**Avis délibéré de la Mission régionale d'autorité environnementale  
de Nouvelle-Aquitaine sur le projet de mise en compatibilité par  
déclaration de projet n°1 du plan local d'urbanisme (PLU) de la  
commune de Linxe (40) pour permettre une opération d'aménage-  
ment sur l'ancien site industriel Darbo porté par la communauté  
de communes Côte Landes Nature**

n°MRAe 2024ANA9

dossier PP-2023-15071

**Porteur du Plan** : la communauté de communes Côte Landes Nature

*Règlement graphique du PLU de Linxe modifié (source : Notice de présentation, page 9)*

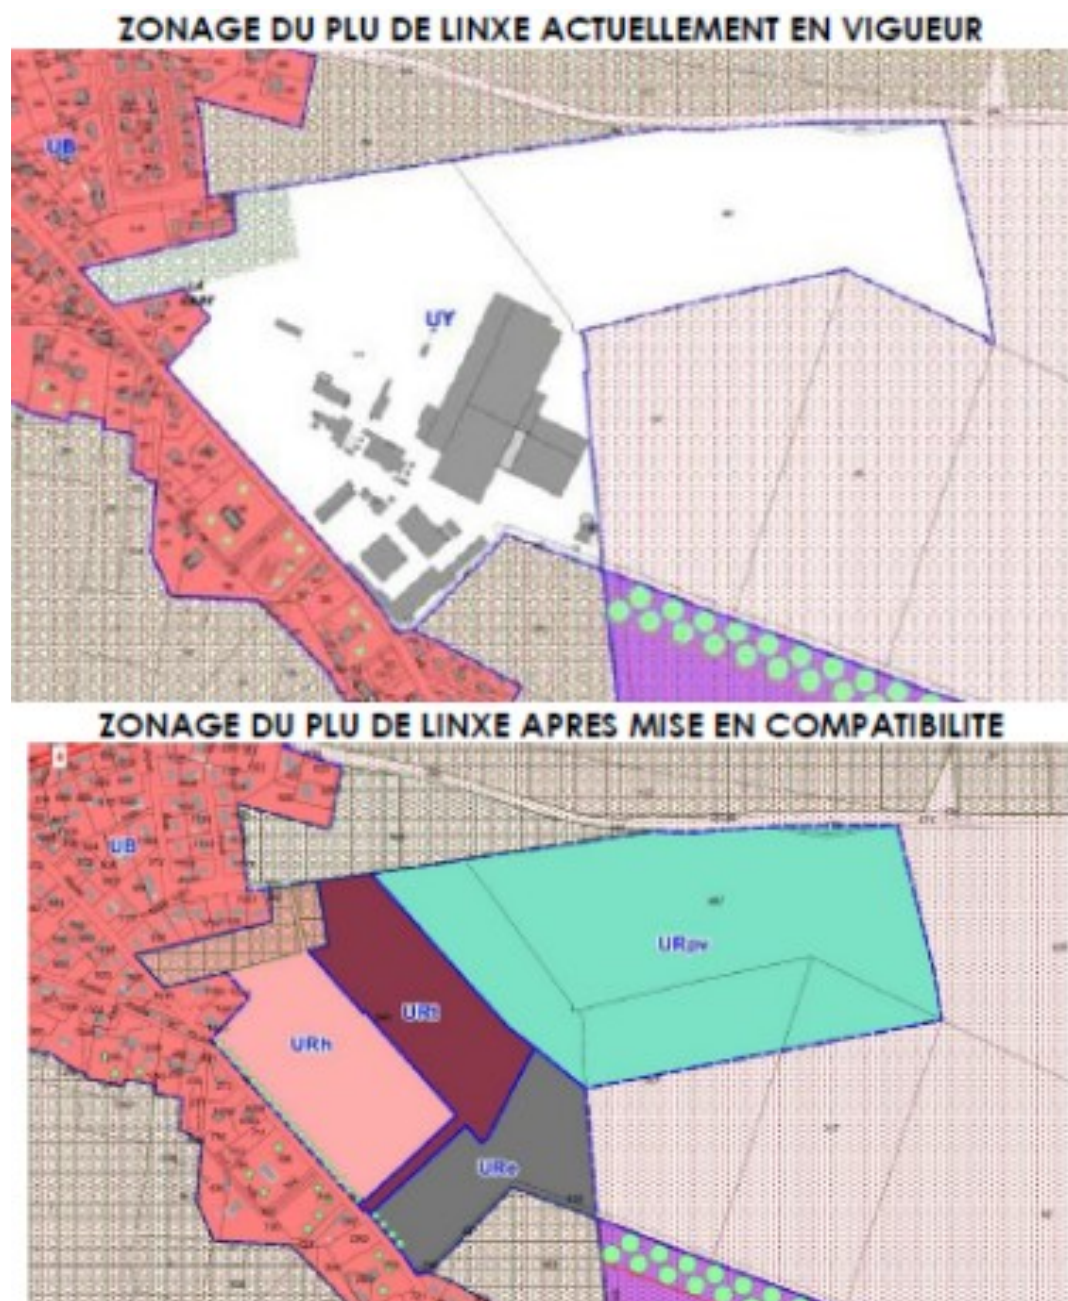
- modifier le schéma d'organisation du territoire présenté dans le PADD, afin d'identifier le site DAR-BO en tant que secteur de renouvellement urbain et de supprimer « l'espace boisé tampon à préserver » ;

- créer dans la zone de renouvellement urbain des secteurs spécifiques pour chaque partie du projet : URh pour la création de logements, URt pour le complexe touristique, URe pour les activités, et URpv pour un parc photovoltaïque ; un règlement écrit est décliné pour chaque secteur ;

- déclasser 940m<sup>2</sup> de l'EBC situé au nord-ouest du site afin de permettre la création d'une voie verte de desserte du futur quartier d'habitation ;

La mise en compatibilité du PLU de Linxe emporte, également sans justification, le déclassement de 4,27 hectares de zone naturelle, qui seraient reclassés en secteur URpv pour permettre l'installation d'un parc photovoltaïque..

**La MRAe recommande de présenter un bilan de la consommation d'espaces du PLU en vigueur et de justifier la consommation de plus de quatre hectares supplémentaires. Elle recommande également de préciser la situation du PLU après sa mise en compatibilité en matière de réduction des consommations foncières.**

Synthèse des enjeux naturalistes (source : notice de présentation, p. 70)

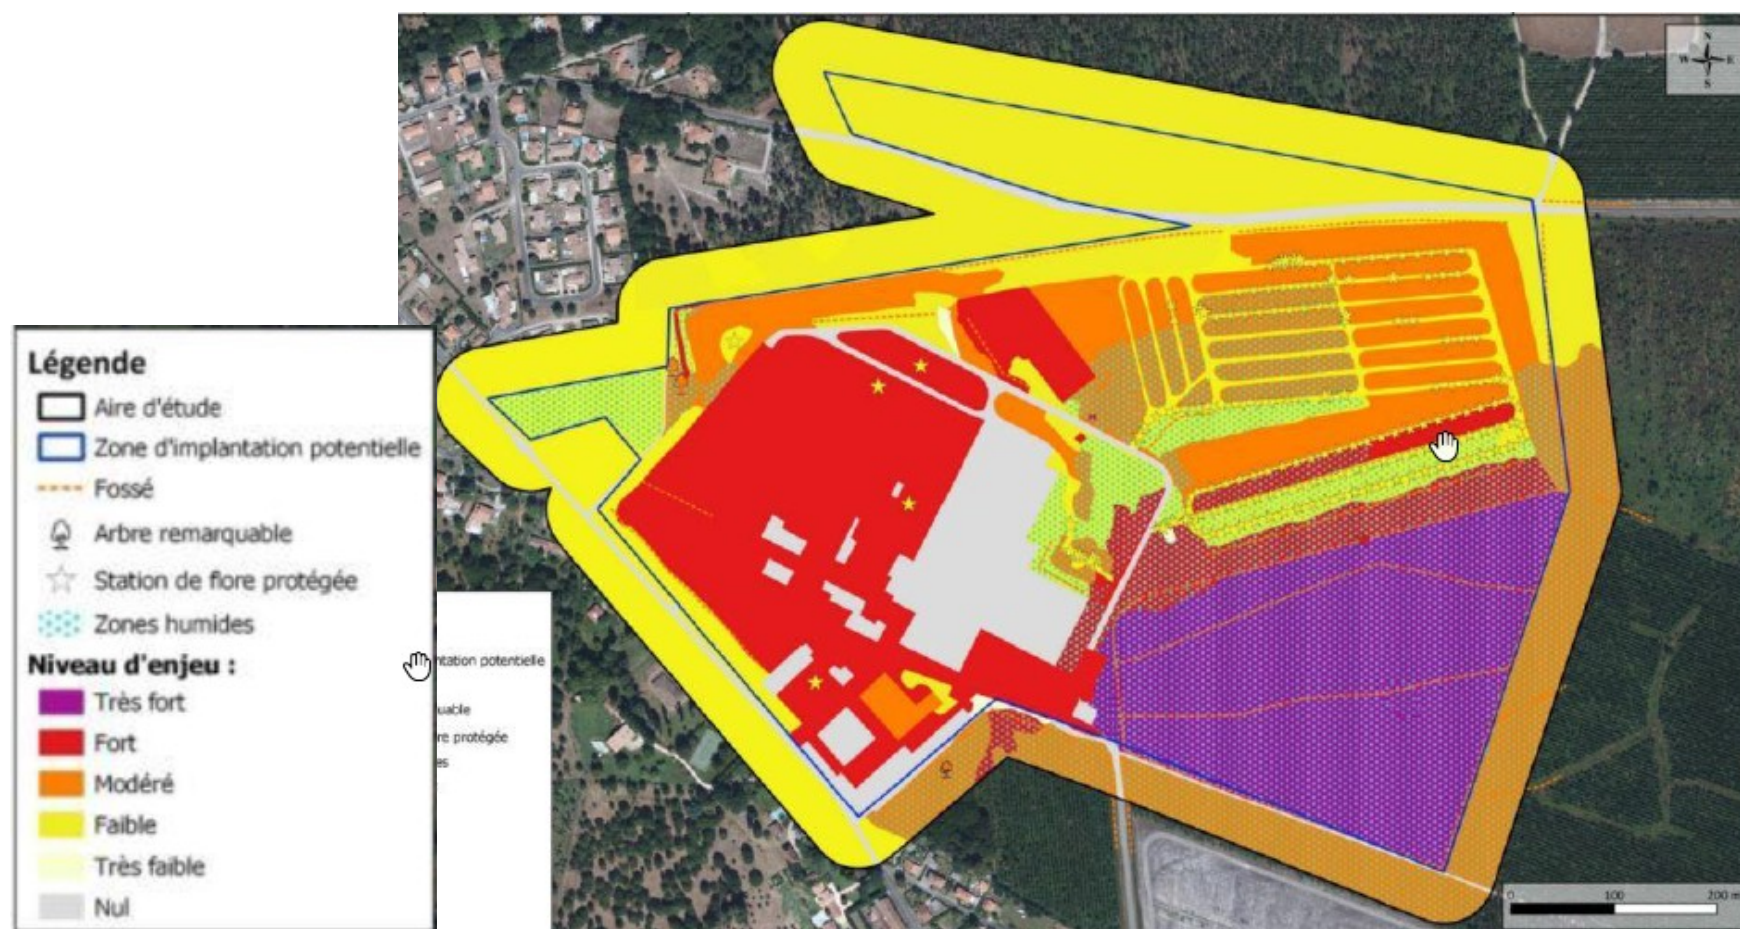
Les zones utilisées par les espèces pour leur cycle de vie ne sont pas localisées, ce qui nuit à la compréhension de la hiérarchie des enjeux présentée dans l'étude. Le dossier ne permet pas en particulier de comprendre pourquoi la partie ouest du site, la plus anthropisée, est classée en zone à enjeu fort, tandis que la partie est qui accueille notamment une zone humide et des stations de Lotier n'est classée qu'en zone à enjeu modéré.

D'après les éléments de l'étude d'impact, cela est possiblement lié à la nidification des chiroptères dans l'un des bâtiments de la zone ouest. Ce constat n'explique cependant pas le classement de l'ensemble du périmètre autour des bâtiments en enjeu fort.

**La MRAe recommande de fournir des justifications précises quant à la classification des enjeux de biodiversité. De plus, elle recommande d'argumenter le choix des périmètres des zones à enjeux fort et modérés en tenant compte de l'état initial de l'environnement dont les résultats doivent être présentés de manière plus précise et cartographiée.**
